From: Jørgen Jepsen
Sent: 13 Aug 2015 06:43:52 +0000
To: Erik Buhl Nielsen;Mogens Pedersen;Kirsten Forst Hansen
Subject: Bemærkninger til ansøgning efter naturbeskyttelsesloven

Bemærkninger fra skovejer Jørgen Jepsen, Skolegade 15, 6818 Årre til brev af 30. juli 2015, doknr. 101970-15, sagsnr. 15-91-33, hvor der redegøres for ansøgning om opsættelse af 10 kæmpevindmøller, hvoraf 3 er indenfor skovbyggelinien.

Anmodning om bemærkninger til ansøgning efter naturbeskyttelses-loven Varde Kommune har modtaget en ansøgning fra Ulvemosen Wind Park ApS, Diplomvej 377, 2800 Kgs. Lyngby (mar@europeanenergy.dk) om tilladelse til opsætning af 3 vindmøller af typen Vestas V 117 på ejendommen matr.nr. 1k, 2u, 3m Næsbjerg By, Næsbjerg. Møllernes totalhøjde er lige under 150 m. Ejendommen ligger inden for byggelinjen på 300 m, som eksisterer omkring skovarealetbeliggende matr.nr. 4o Årre By, Årre jævnfør naturbeskyttelseslovens § 17, stk. (bilag 1)

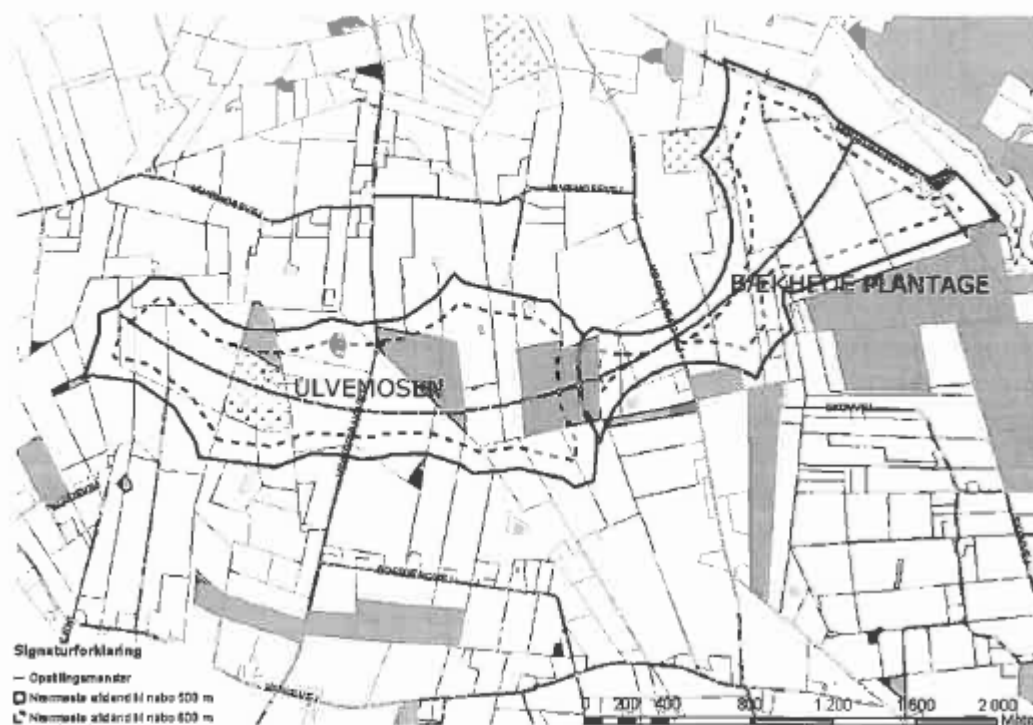
Herunder ses den oprindelige planerede placering for vindmølleprojektets møller i en regulær bueform, i tråd med kommunens krav til projektets opstillingsmønster.

Her ses det projektet ikke er placeret i en afstand til Bækhede Plantage, der gør en dispensation for byggeri indenfor skovbyggelinien nødvendig.

Det oprindelige opstillingsmønster (herover), ville betyde møller 8, 9 og 10 ville være i en problematisk nærhed af disse eksisterende møller, hvilket naturligvis er helt uacceptabelt i forhold til Vindmøllecirkulærets krav til afstand eksisterende kontra nye vindmølleparker, i dette tilfælde 4,2 km.

Afstanden i forhold til oprindeligt opstillingsmønster ville være få hundrede meter, hvorfor et opkøb af disse eksisterende 6 vindmøller ville være en nødvendighed, for realisering af projektet, hvilket projektmager overfor kommunen direkte har understreget man ikke ønsker, naturligvis da disse møller er forholdsvis nye og dermed dyre at opkøbe.

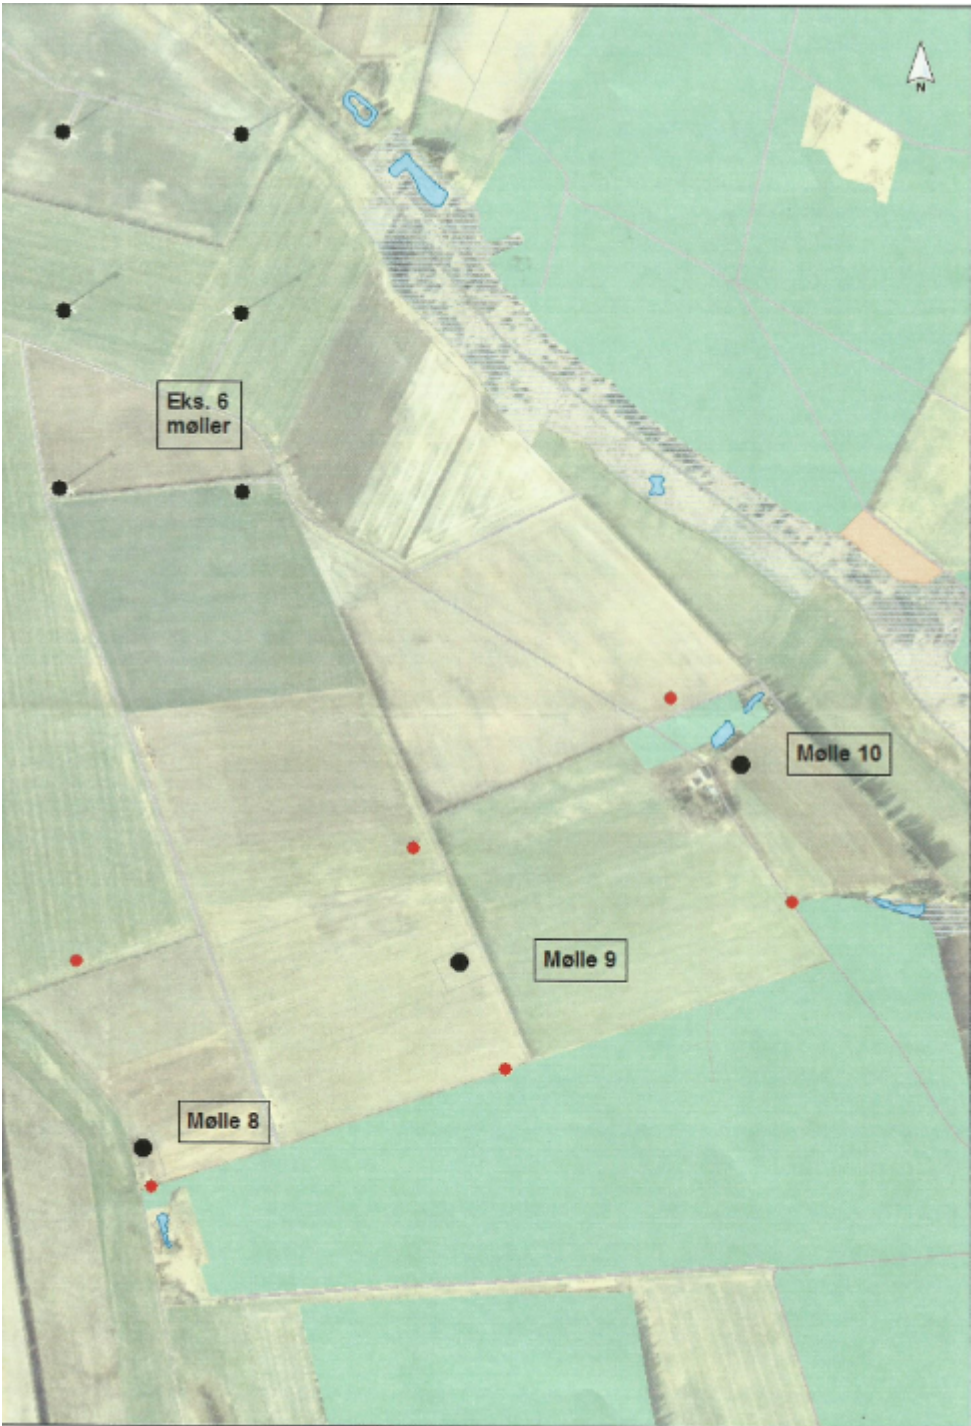
Herunder indsat det nu for projektet ændrede opstillingsmønster, hvor der tydeligt fremgår projektmaker, med kommunens accept, har ændret opstillingsmønsteret, således bueformen for de 5 østligste møller (Bækhede) flader ud og afstanden dermed øges til områdets eksisterende vindmøllepark bestående af 6 møller (se kortet), således projektmaker kommer så langt fra disse som muligt. Reelt er der ikke plads til det planerede projekt og kommunen har da også som tidligere nævnt tydeligt tilkendegivet nedtagelse af denne eksisterende vindmøllepark er en forudsætning, for det nye projekts realisering.

Dispensation for skovbyggelinien er altså ikke en nødvendighed for realisering af projektet, men derimod nedtagelse af den eksisterende vindmøllepark, hvilket ville medføre et økonomisk tab for projektmaker, hvorfor skovbyggelinien nu er i spil.

Se kort herunder, hvor det tydeligt dokumenteres formålet med ændret opstillingsmønster er at øge afstanden til eksisterende vindmøllepark (6 møller), kommunen oprindeligt korrekt har forudsat skulle nedtages, men nu har valgt at føje projektmakers ønske ikke at skulle nedtage disse.

Beskrivelse af kortudsnit: På kortet ses 3 røde punkter, der markerer skovbrynet. Nord for disse, er indsat ligeledes 3 røde punkter, der markerer afstanden til skovbrynet på 300 meter.

Den oprindelige planerede vindmølleplacering i kommuneplanen, er nord for de nordligste røde punkter. Det er altså dokumenteret den oprindelige plan ikke krævede en dispensation for skovbyggelinien, men derimod nedtagelse af eksisterende vindmøllepark (6 nordligste sorte punkter), hvilket på opstartsmødet for projektet tydeligt blev tilkendegivet over for projektmaker af kommunen selv var en forudsætning (se bilag). De sydligste sorte punkter er den nu fastlagte placering, der er dispensationskrævende i forhold til skovbyggelinien.
